OGGETTO: Istanza di Autorizzazione Unica ai sensi dell'art. 12 del D.Lgs. n. 387/2003 per la costruzione e l'esercizio di un impianto eolico nel Comune di S. Martino in Pensilis (CB) composto da 12 aerogeneratori della potenza nominale 48,00 MW.
Pratica VIA – **Id_VIP 5087** - Istanza di Via Ministeriale ex art. 23 del D.lgs n.152/2006 e s.m.i. – **Riscontro alle Osservazioni del Sig. Tanassi di cui alla nota prot. 0064994 del 19/08/2020**

OGGETTO
 PROGETTO PER LA REALIZZAZIONE DI UN IMPIANTO EOLICO
 NEL COMUNE DI SAN MARTINO IN PENSILIS (CB)

59 - Studio degli effetti di shadow-flickering

Rumore

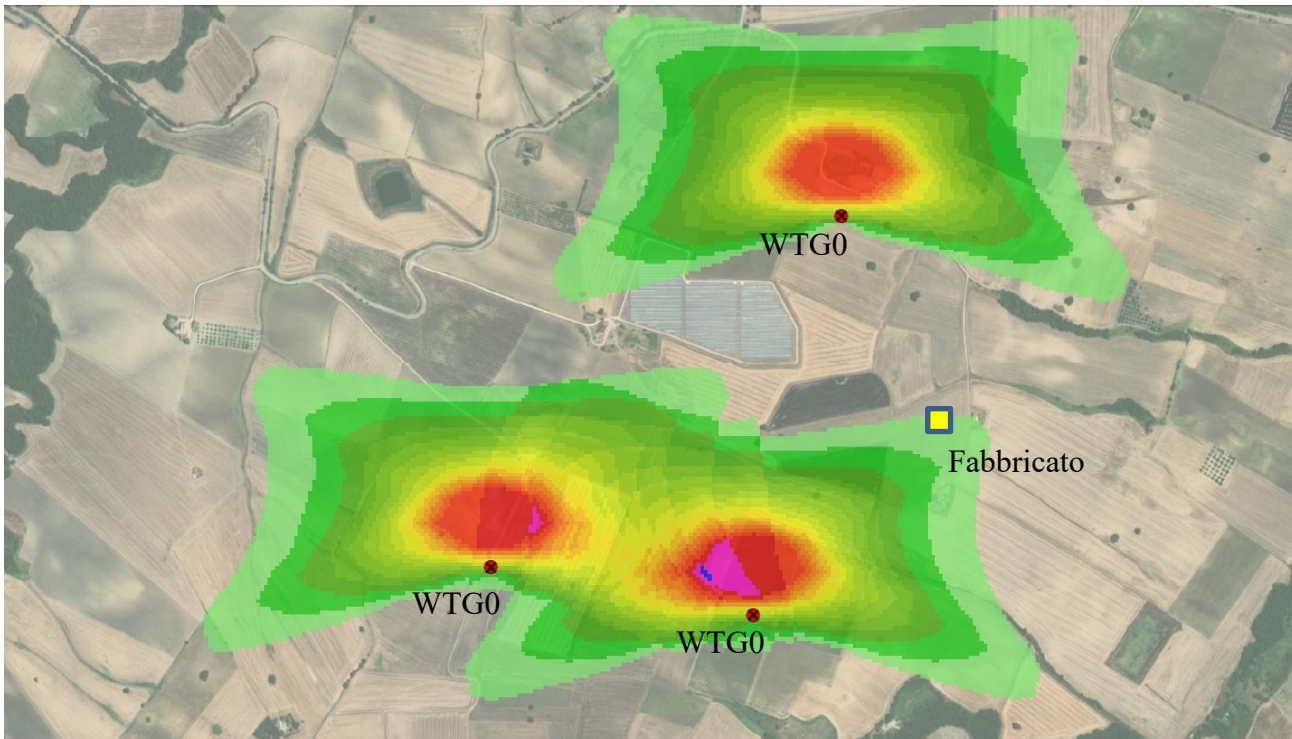
Premesso l'elevata distanza tra gli aerogeneratori e i fabbricati di proprietà del Sig. Tanassi si precisa che lo studio di impatto acustico (vedasi elaborato tecnico SNM-AMB-REL-048 e il relativo elaborato grafico), ha dimostrato il rispetto dei limiti imposti dalla normativa vigente sia in termini di valori assoluti che di differenziale diurno e notturno per tutti i ricettori sensibili presenti all'interno dell'area interessata dalle turbine.

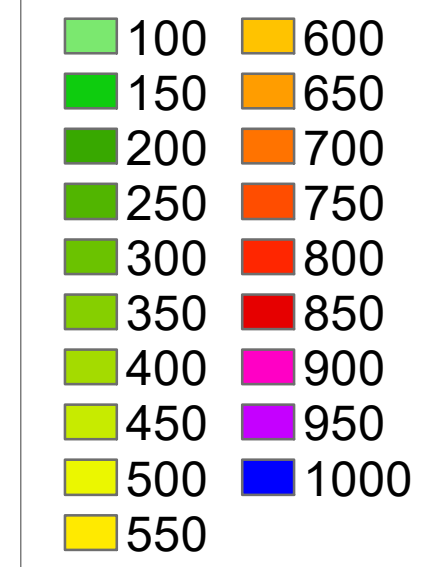
Così come spiegato nello Studio di Impatto Ambientale, l'effetto dello Shadow flickering dei citati aerogeneratori non influisce su alcuna attività antropica. In particolar modo l'effetto prodotto dall'ombreggiamento è un effetto di tipo dinamico che si propaga dall'aerogeneratore in funzione di diversi fattori geometrici, territoriali e meteorologici. Dall'analisi condotta risulta che l'azienda agricola di proprietà del Sig. Tassano non è coinvolta da tale impatto. Infatti i fabbricati del Sig. Tanassi sono interessati dall'effetto ombra del solo aerogeneratore n° 2 al massimo per 50 ore all'anno. Tale valore tra l'altro è da considerarsi molto cautelativo in quanto nello studio si sono considerate le seguenti condizioni:

Per una più celere consultazione di tale studio, alla presente viene allegato il citato elaborato "SMP-AMB-PLN-059-Tavola di studio delle ombre" mentre si riporta di seguito lo stralcio di mappa:
